CONCEPTO TÉCNICO No CT - 4763 C
Revisión de Estudio Particular de Respuesta Local
de Amplificación de Ondas Sísmicas
Artículo 7 - Decreto 193 de 2006

ENTIDAD SOLICITANTE: Ing. Jose Joaquín Alvarez – Curaduría Urbana No 4
LOCALIDAD: 1. Usaquén
BARRIO: Tibabita
PROYECTO: **BALCONES DE SAN CARLOS**
DIRECCIÓN: Calle 189 No 34 A - 18
UPZ: 9. Verbenal
TIPO DE RIESGO: Sísmico
EJECUTOR: Ing. Jorge Alberto Rodríguez.
FECHA DE EMISION: Abril 12 de 2007

El presente concepto técnico corresponde a la segunda revisión realizada por la Dirección de Prevención y Atención de Emergencias, del informe "Asesoría geotécnica y sismológica para la evaluación de la amenaza sísmica del Proyecto Balcones de San Carlos" a construirse en el predio ubicado en la Calle 189 No 34 A -18, que se remite como estudio sísmico local en cumplimiento a lo estipulado en el Decreto 193 de 2006.

Figura 1. Localización del Proyecto Balcones de San Carlos

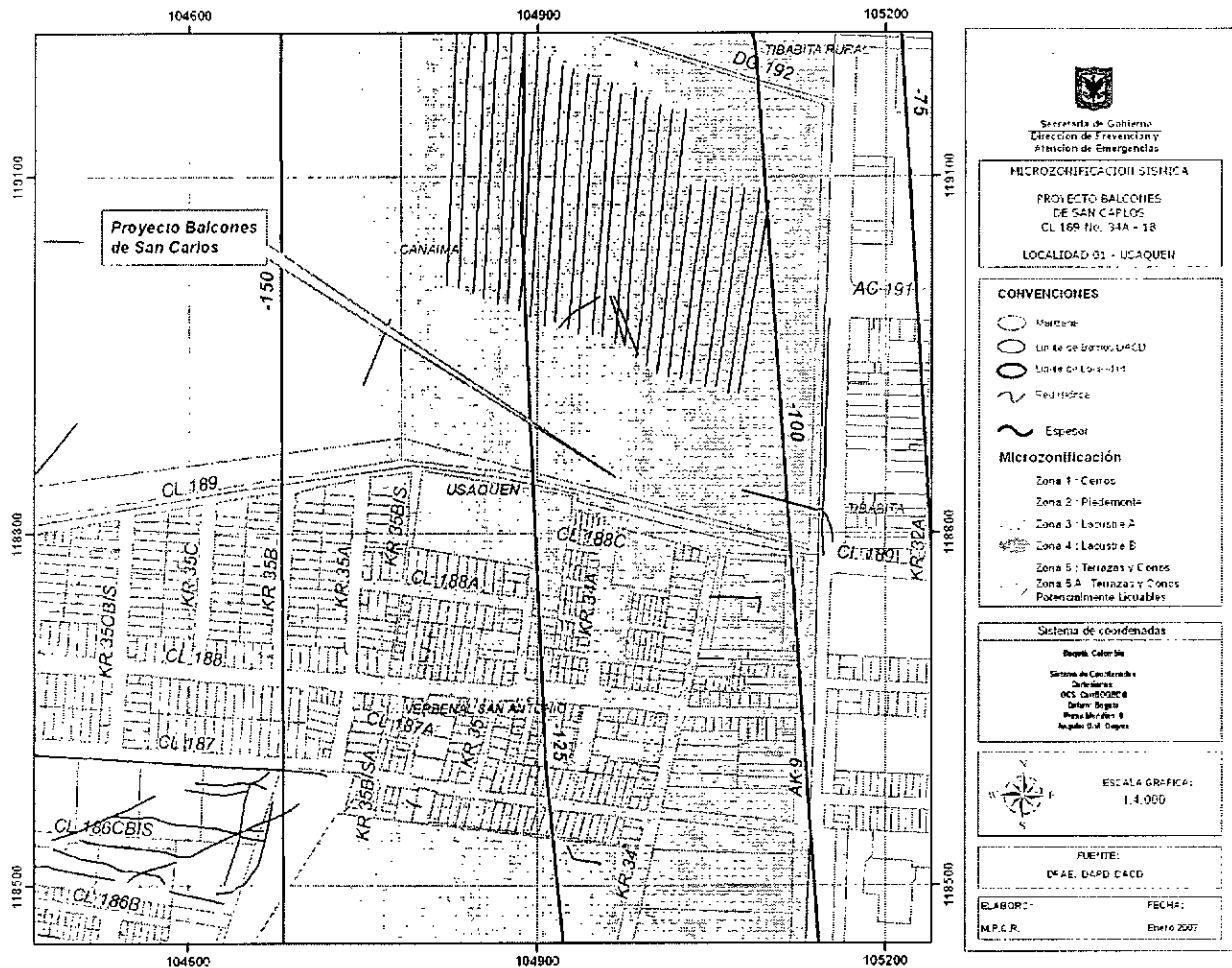
En el numeral 1.1 del informe se indica que el proyecto se localiza en la Zona 3 (Lacuestre A) pero muy cerca de la Zona 2 (Piedemonte) de acuerdo con el mapa de Microzonificación Sísmica de Bogotá. Esta ubicación está de acuerdo con el Decreto 193 de 2006 (Figura 1 del presente concepto técnico).

El estudio CUMPLE con este requerimiento.

Figura 2. Espectro de diseño recomendado proyecto Balcones de San Carlos

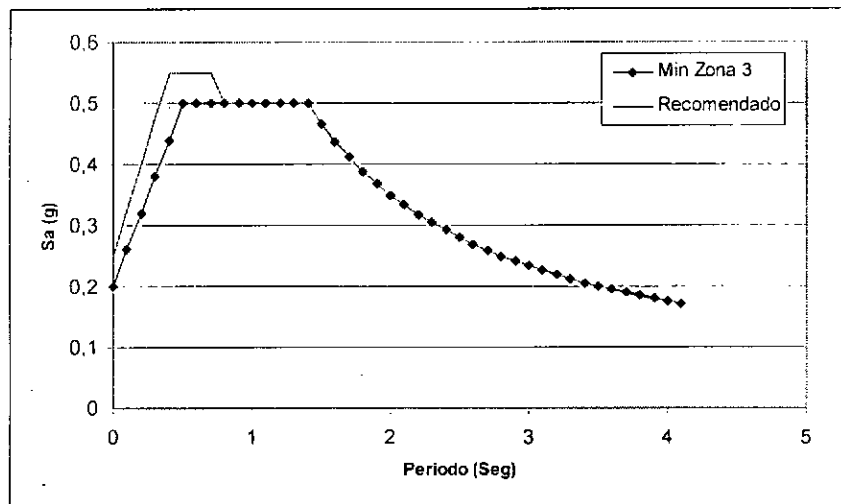
En la figura 3.19 del estudio, se presenta el espectro propuesto el cual tiene valores de aceleración espectral de la zona 3 (MZB-1997) hasta 0.4 seg. de periodo, después de este periodo y hasta 0.75 seg. tiene valores de aceleración espectral $S_a = 0.55g$, luego desde 0.75 seg. hasta 0.8 seg. se hace una transición, para a partir de 0.8 seg. adoptar los valores de aceleración espectral iguales a los coeficientes espectrales para el diseño del mínimo de la zona 3 exigidos dentro del decreto 193 de 2006.

El estudio CUMPLE con este requerimiento.

El estudio CUMPLE con este requerimiento desde la revisión anterior.
